## RASPUNS CONSOLIDAT CLARIFICARI

**Subiect:** Clarificari la documentatia de atribuire ce are ca obiect incheierea contractului - **Implementarea masurilor suplimentare de protectie a mediului aferente Variantei de ocolire Bacau**, anunt de participare nr. CN1056855/01.07.2023

## DETALIU FIXARE PANOURI ANTIFONICE PE PODURI SCARA 1:100

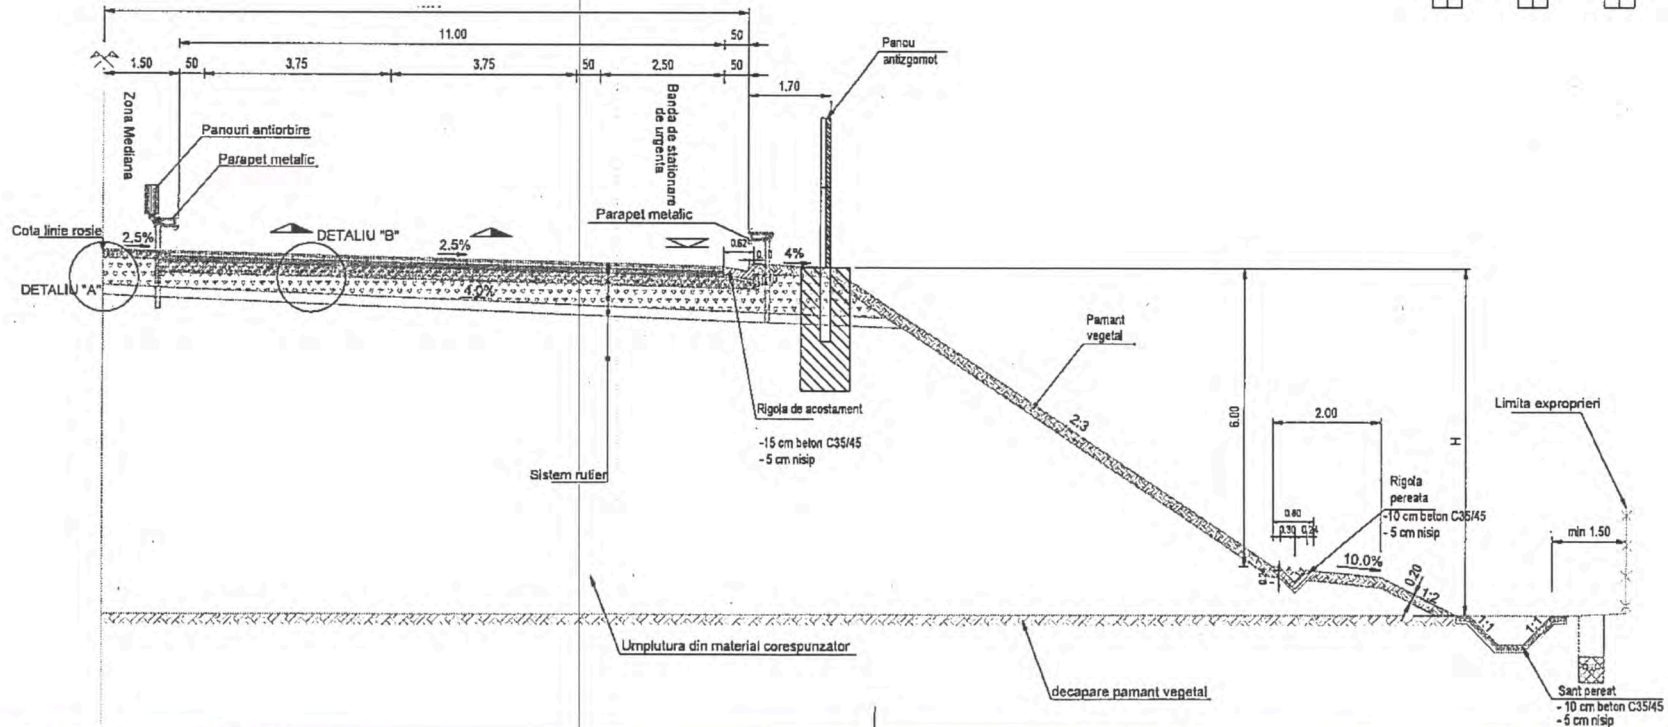
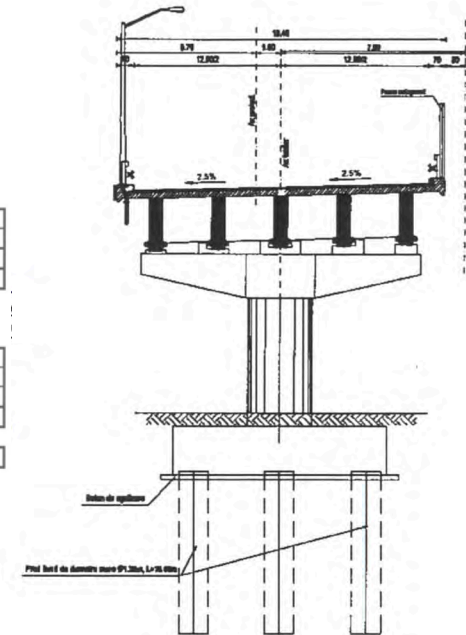
**Intrebare 28:** Solicitare: Vă rugăm publicați desene tehnice în secțiune de mai bună calitate pentru acostament și pentru poduri, pentru a putea determina costul real de implementare a panourilor fonoabsorbante.

**Intrebare 32:** Întrebare: Pentru lista pozițiilor de pod/pasaj – vă rugăm să indicați dacă poziționarea panourilor de protecție fonică pe pod/pasaj trebuie făcută cu luarea în considerare a valorii W a parapetul rutier de protecție existent? Dacă răspunsul este afirmativ (situație în care devine element de proiectare), vă rugăm indicați valoarea W pentru fiecare locație în parte.

**Raspuns 28:** Se anexeaza plansele solicitate.

**Raspuns 32:** Panourile fonoabsorbante se vor monta la partea exteriora a consolei trotuarelor.
